## Stadt Barmstedt, Bebauungsplan Nr. 72 A1 „KITA nördlich Düsterlohe“ Beteiligung gem. §§ 4 Abs. 1, 3 Abs. 1 und 2 Abs. 2 BauGB / Abwägungsvorschlag

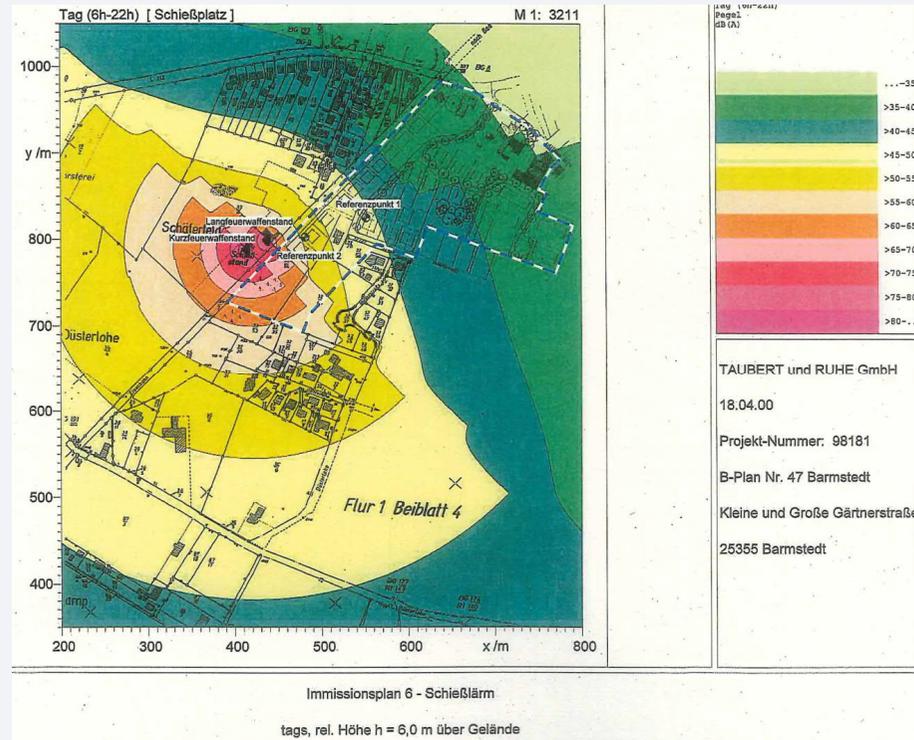
Die Stadt Barmstedt geht davon aus, dass die die Betriebszeit der Flutlichtanlage sich nicht mit der Nutzung der KITA überschneidet. Die Nutzungszeiten wären gegenüber zustellen. Es ist davon auszugehen, dass zumindest in der Winterzeit die Flutlichtanlage regelmäßig bis in die Abendstunden genutzt wird. Beim B-Plan 72 b konnten schädliche Umwelteinwirkungen aufgrund der Blendung durch die Flutlichtanlage nicht ausgeschlossen werden. Dass LLUR regt an, sich mit dieser Problematik entsprechend der Begründung und Abwägung aus dem B-Plan 72b zu befassen (z.B. Ausschluss von Nutzungen an der Südfassade oder Selbstschutz durch die Nutzer/Anwohner) über eine textliche Festsetzung.

Schließlich bleibt unklar, ob zukünftig der Verein die KITA mit den Werten der Lichtimmissionsrichtlinie berücksichtigen muss, wenn im Zuge von Baumaßnahmen die bestehende Flutlichtanlage geändert oder ersetzt wird. Dieses muss sich zweifelsfrei aus der Begründung ergeben.

Die Stadt geht davon aus, dass die Kita von 07.00 Uhr - 17.30 Uhr geöffnet sein wird. In der Winterzeit wird es dann in den Abendstunden zu einer geringfügigen Überschneidung der Nutzungszeiten ca. 1 Std. der Sportanlage führen.

Mit dem Sportbetrieb ist somit eine mögliche geringfügige belästigende Wirkung verbunden. Von Seiten der Stadt wird dem Sportplatz samt Sportbetrieb ein hoher Stellenwert für das kulturelle Leben und die soziale Infrastruktur zugeschrieben, so dass eine Einschränkung des Sportbetriebes vermieden werden soll.

Sollte die Thuja-Reihe (Immergrün) südlich des angedachten Regenrückhaltaraums erhalten bleiben, stellt diese bereits einen wirksamen Schutz gegenüber der Blendung dar, je nachdem in welchen Bereich die KITA gebaut wird. Bei Wegnahme der Baumreihe, kann durch eine private immergrüne Ersatzpflanzung eine geeignete abschirmende Begrenzung ermöglicht werden, die ins besonders während der Wintermonate wirksam ist. Es wird aber davon ausgegangen, dass in der Dunkelheit (wenn die Flutlichtanlage betrieben wird) keine Nutzung der Hofflächen durch spielende Kinder stattfinden wird.

Daher ist eher der Schutz der Innenräume von Bedeutung relevant. Der Schutz vor Belästigungen durch Blendung kann mit Jalousien wirksam verhindert werden. Dies sollte im KITA - Konzept vorgesehen werden.

Zusammenfassend ist für die vorliegende Planung daher anzunehmen, dass mit geeigneten Maßnahmen einer Belästigung durch eine mögliche Blendwirkung entgegen gewirkt wird. Somit kann der Schutz der geplanten KITA-Nutzung vor unzumutbaren Belästigungen sichergestellt werden.

Die Stadt Barmstedt geht davon aus, dass die Belange der Kita durch den Sportverein bei möglichen Änderungen an der Flutlichtanlage zu berücksichtigen sind. Der Sachverhalt wird in der Begründung im Kapitel 7.4 Lichtimmissionen benannt.

Abbildung 1 - Lage und Höhenplan

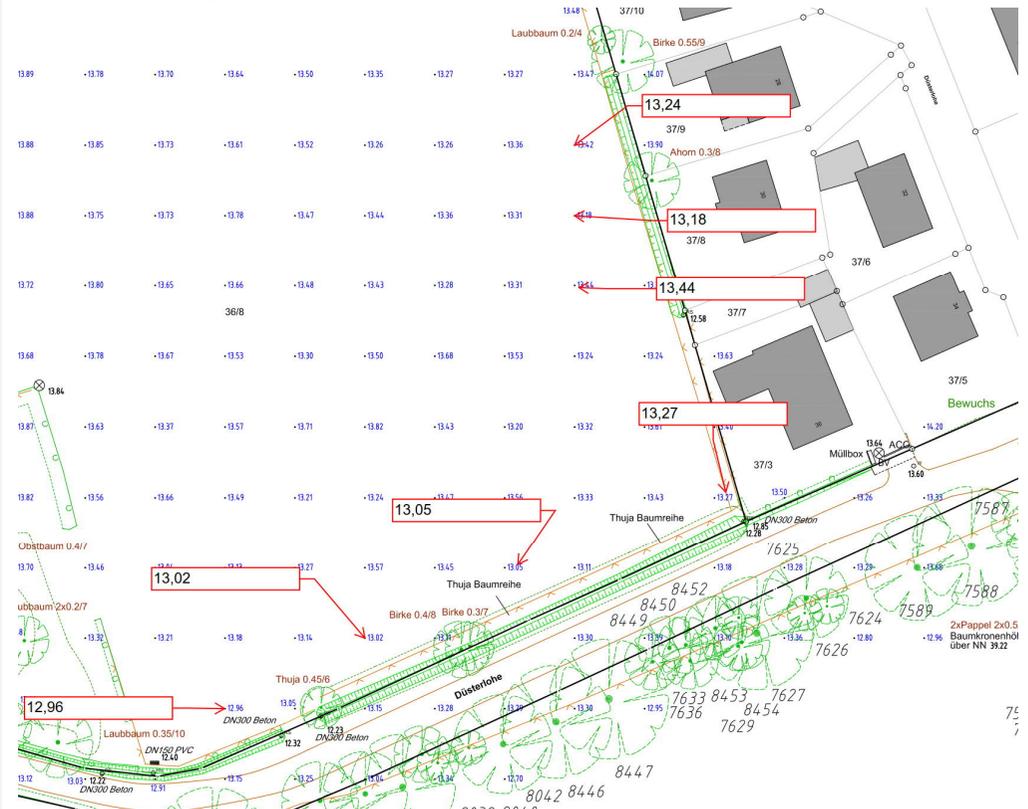
Ein Regenrückhaltebecken direkt an die Straße Düsterlohe (zum Sportplatz zeigend) zu bauen, berücksichtigt nicht das Oberflächenwasser dieses Ackerlandes. Es hier zu bauen, um eine Abstandsfläche (Schallschutz) zu bekommen, darf keine ausreichende Begründung sein.

Das Regenrückhaltebecken sollte direkt vor die Wohnbebauung „Düsterlohe“ eingeplant und gebaut werden.

Begründung: Ein alter bestehender Graben, direkt vor unserer Wohnbebauung, Straße „Düsterlohe“, hat für die bisherige Entwässerung der Flächen, die jetzt zum B-Plan 72 A.1 werden sollen, gesorgt. Das Oberflächenwasser zweier Grundstücke wird hierüber entwässert. Auch unsere Grundstücke der Straße „Düsterlohe“ werden über diesen Graben das Oberflächen- bzw. Grundwasser los. Dies sollte auch beibehalten werden. Mit einem hohen Grundwasserspiegel haben alle Häuser der Düsterlohe 22-36 betroffen, also längst des 72 A.1 (von Süden nach Norden). Dazu kommt, dass die wasserreichste Fläche des einen Grundstückes direkt vor unserer Wohnbebauung Straße „Düsterlohe“ liegt. Siehe Google-Aufnahme, wurde von der Stadt am 26.10.18 ausgehändigt.

Bei Regen bzw. länger anhaltendem Regen ist hier die Wiese großflächig überschwemmt und fließt von allein in den Graben vor dem Grundstück Düsterlohe 28, rückseitig. Siehe Foto, wurde von der Stadt am 26.10.18 ausgehändigt.

Der Lage- und Höhenplan zeigt auf, dass sich an der genannten Stelle eine Senke befindet. Der Tiefste Punkte liegt aber im Süden, im Bereich des anvisierten Regenrückhalteraus. Die Planung wird daher beibehalten.

**Die Äußerung wird nicht geteilt.**
